会計検査の指摘事例とその解説(82)

1. はじめに

今回は、内閣府の交付金による木造建築物に係る設計不適切と国土交通省の交付金による浚渫工事に係る過大交付の事例を紹介します。

図-1 筋交いと柱及び横架材との接合の概念図

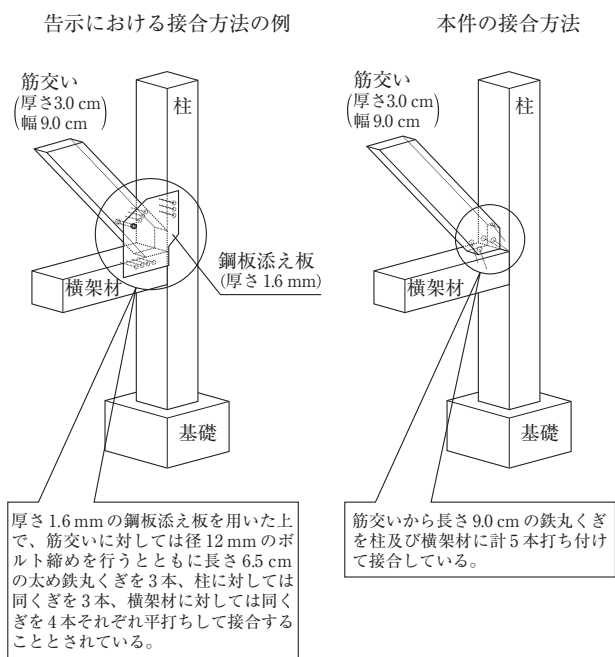
しかし、耐力壁を構成する筋交いと柱及び横架材との接合については、建築基準法等に基づく告示「木造の継手及び仕口の構造方法を定める件」（平成12年建設省告示第1460号。以下「告示」という。）等によれば、水平力により生ずる引抜き等に抵抗するために、筋交いに使用する木材の厚さなどに応じて定められた方法又はこれと同等以上の引抜き耐力を有する方法により接合することとされています。そして、告示によれば、筋交いに使用する木材が厚さ3.0cm、幅9.0cmの場合は、厚さ1.6mmの鋼板添え板を用いた上で、筋交いに対しては径12mmのボルト締めを行うとともに長さ6.5cm太め鉄丸くぎを3本、柱に対しては同くぎを3本、横架材に対しては同くぎを4本それぞれ平打ちする接合方法等により接合することとされています。このように接合方法等が定められているにもかかわらず、同村は、これを確認することなく、上記のとおり鉄丸くぎ5本のみで筋交いと柱及び横架材とを接合していました（筋交いと柱

及び横架材との接合の概念図参照)。このため、当該接合部は、告示に基づくものよりも引抜耐力が著しく不足しており、引抜力等に抵抗できないおそれがある状態となっていました。

このように、柱及び横架材との接合方法が適切でない筋交いで構成された壁は設計計算上耐力壁とは認められないことから、張り間方向及び桁行方向共に必要とされる耐力壁が皆無の状態となっていました。

したがって、本件定住促進施設2棟（工事費相当額計75,828,348円）は、設計が適切でなかったため、所要の安全度が確保されていない状態となっており、これらに係る交付金相当額計60,661,908円が不当と指摘されました。

本件は、主に工事を担当する検査課の事例ではありません。その発見の端緒について、調査官は、施工写真で告示による金物を使用せずに、くぎ打ち接合を確認したとことと図面に接合方法の記載がなかったことによるとしています。工事の担当ではなくとも調査官はそれぞれの検査対象が根拠とするルール等に基づいた検査を行います。木造施設等の設計、施工については、毎年度の指摘にもかかわらず事態が絶えないことから、平成27年度検査報告で、チェックリストを作成し、これを活用した確認等を行うなどの処置を国土交通省に求めたところ、同省は、平成29年3月に処置を講じて都道府県等に通知していますので注意してください。なお、手直し工事は、接合金物を設置し告示に基づいた接合方法となるようにしました。

図-2 浚渫工事の概念図

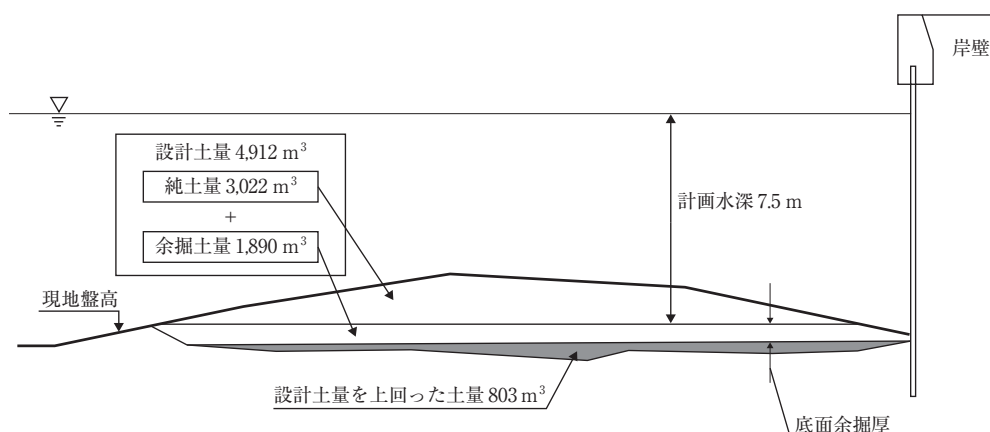
同市は、本件工事の設計に当たり、設計土量を4,912m³（純土量3,022m³、余掘土量1,890m³）と算出しており、請負人は、本件工事の施工に当たり、計画水深を確実に確保するためとして、設計土量を803m³上回る5,715m³を浚渫していました。そして、同市は、本件工事に係る交付対象事業費の算定に当たり、浚渫に係る土量については設計土量（4,912m³）を交付金の交付対象とし、運搬及び処分に係る土量については実際に浚渫した土量（5,715m³）を交付金の交付対象としていました（浚渫工事の概念図参照）。

しかし、浚渫工事において交付金の交付対象となるのは、実際に浚渫した土量ではなく設計土量であり、運搬及び処分に係る土量について、設計土を上回る803m³を交付対象として交付対象事業費を算定していることは適切とは認められません。

したがって、本件工事について、交付金の交付対象となる運搬及び処分に係る土量を設計土量（4,912m³）とするなどして適正な交付対象事業費を算定すると31,202,280円となり、本件交付対象事業費はこれに比べて3,097,440円過大になっていて、これに係る交付金相当額1,032,480円が不当と指摘されました。
